1.1 CONCEPTO TÉCNICO No. CT:	CT-7845
1.2 ÁREA:	Subdirección de Análisis de Riesgos y Efectos de Cambio Climático
1.3 COORDINACIÓN:	Estudios y Conceptos Técnicos
1.4 REFERENCIA CRUZADA RADICADO IDIGER:	2014ER19841
1.5 RESPUESTA OFICIAL No.	RO-73894

2.1 SOLICITANTE:	Jesús Alberto Valverde Tello
2.2 PROYECTO:	Multifamiliar
2.3 LOCALIDAD:	4. San Cristóbal
2.4 UPZ:	32.San Blas
2.5 BARRIO O SECTOR CATASTRAL:	San Cristóbal Sur
2.6 DIRECCIÓN:	Calle 18 Sur No. 11A-36 Este(*)
2.7 CHIP:	AAA0155KSWW
2.8 MANZANA CATASTRAL:	56
2.9 PREDIO CATASTRAL:	13
2.10 ÁREA (Ha):	0.0102
2.11 FECHA DE VISITA:	noviembre 05 de 2014

Figura 1. Localización del proyecto ubicado en el predio de la Calle 18 Sur No. 11A-36 Este en el Plano Normativo de Amenaza por Remoción en Masa del POT (Decreto 190 de 2004).

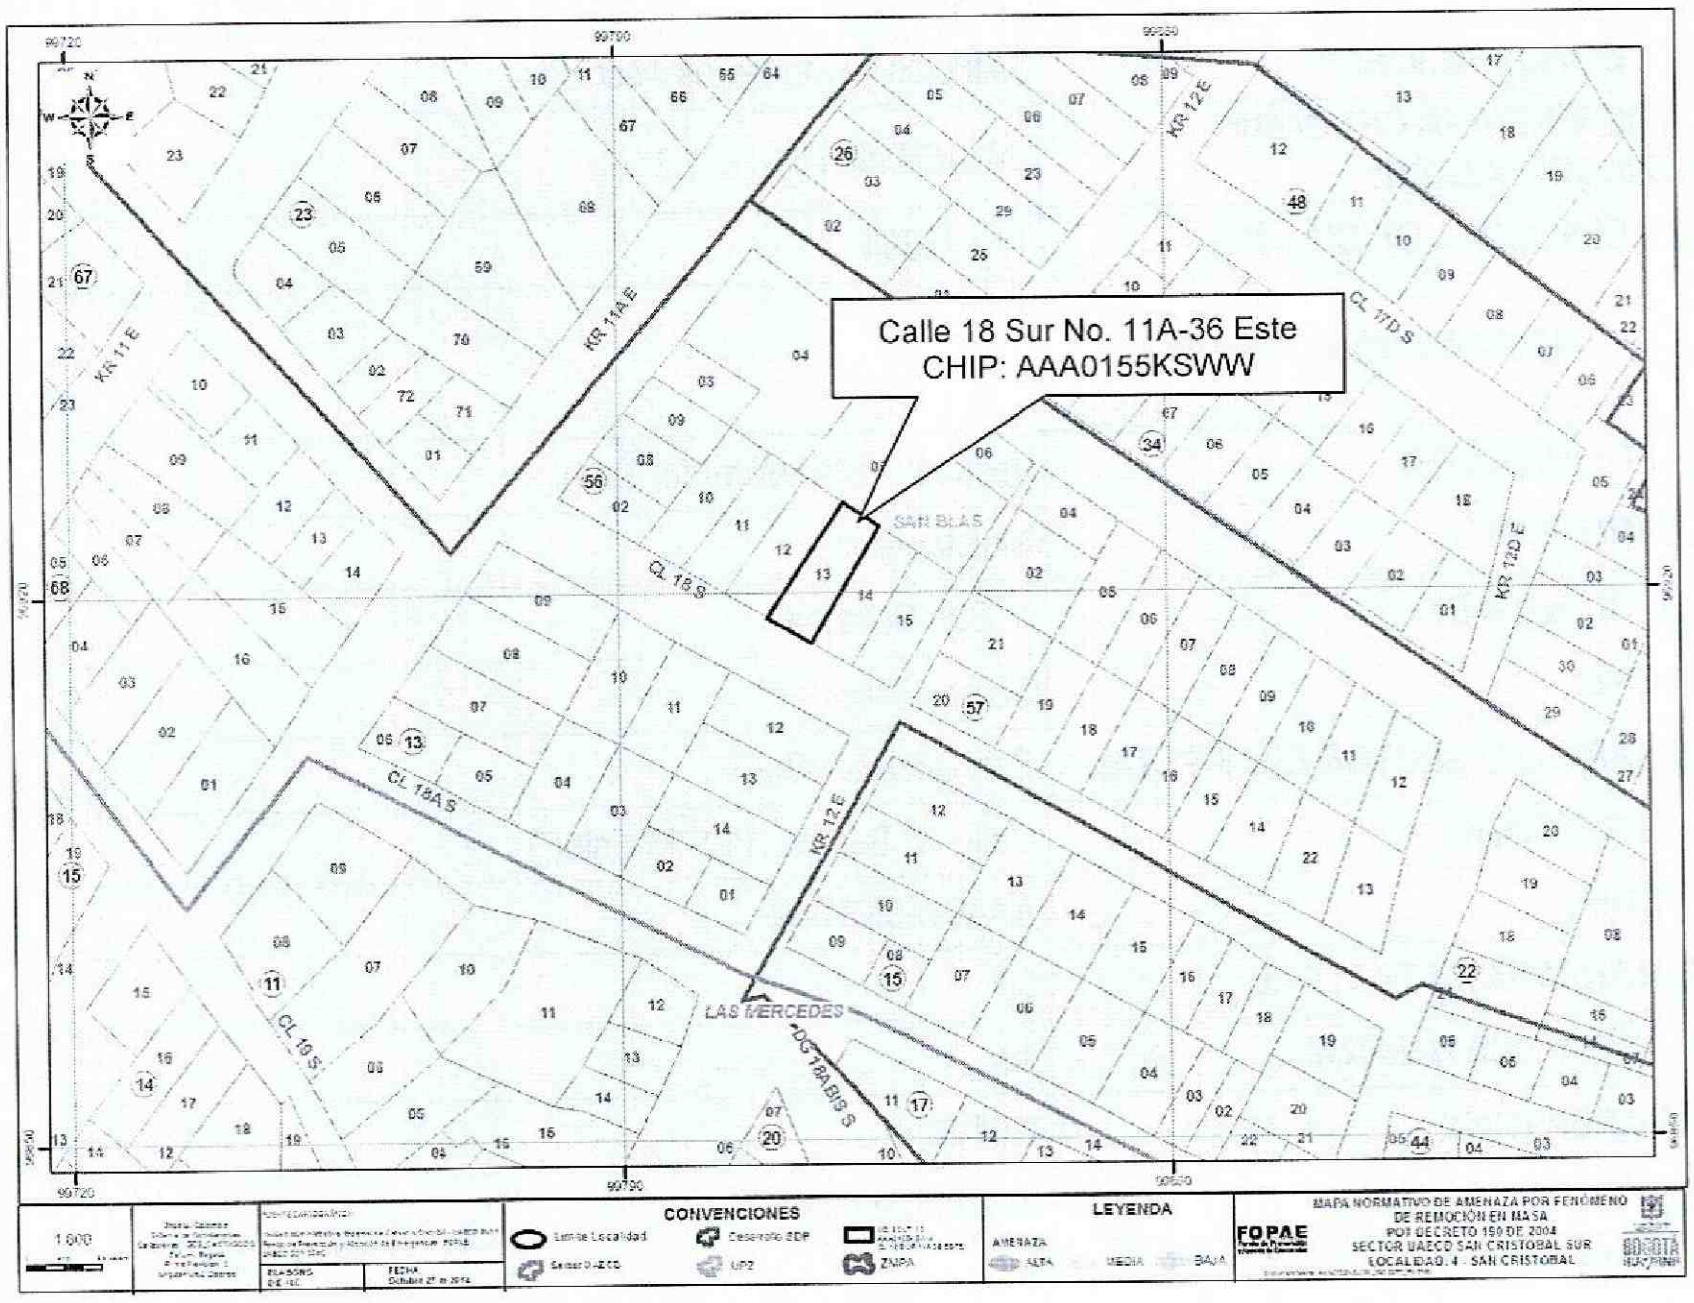
Conforme con el plano normativo de "Amenaza por Remoción en Masa" del Plan de Ordenamiento Territorial de Bogotá – POT, el sector donde se localiza el proyecto ubicado en la Calle 18 Sur No. 11A-36 Este de la Localidad de San Cristóbal, se encuentra en una zona de AMENAZA MEDIA por procesos de remoción en masa (Figura 1).

Fotografía No. 1. Vista del sector donde se localiza el proyecto de la Calle 18 Sur No. 11A-36 Este, donde se evidencia un sector consolidado cuyo uso es principalmente residencial.

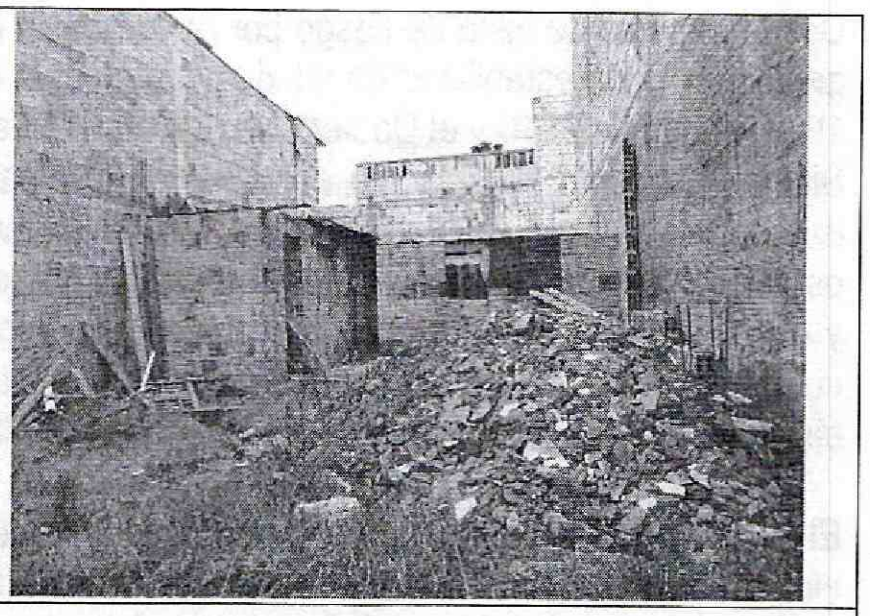
La zona de interés cuenta con un uso de suelo urbano, que corresponde a un sector consolidado con densidad de construcción alta principalmente residencial, en un terreno con pendiente media (suavemente inclinada a inclinada), contando con vías principales y secundarias pavimentadas. En el sector se encuentran edificaciones hasta de tres 3 niveles de altura, las cuales cuentan con sistemas estructurales de tipo mampostería semiconfinado en su mayoría. En el momento de la verificación técnica adelantada, las edificaciones en el sector no evidenciaban daños o rasgos que permitan identificar o definir la presencia de procesos de remoción en masa activos en el área del proyecto (Fotografía 1 y 2).

Con base en la inspección visual realizada al momento de la visita técnica, en el predio de la Calle 18 Sur No. 11A-36 Este se identificó un predio con un cerramiento frontal dentro del cual se encuentra una edificación de un (1) nivel en construcción (Fotografía 2). A pesar de lo anterior, se advierte que cualquier intervención que se realice, debe tener en cuenta la presencia de la infraestructura aledaña, por lo que el responsable del proyecto debe garantizar en todo momento la estabilidad general del lote y su entorno, lo anterior enmarcado en el Artículo 32 del Decreto Distrital 172 de 2014 y de conformidad con el Artículo 42 de la Ley 1523 de 2012.
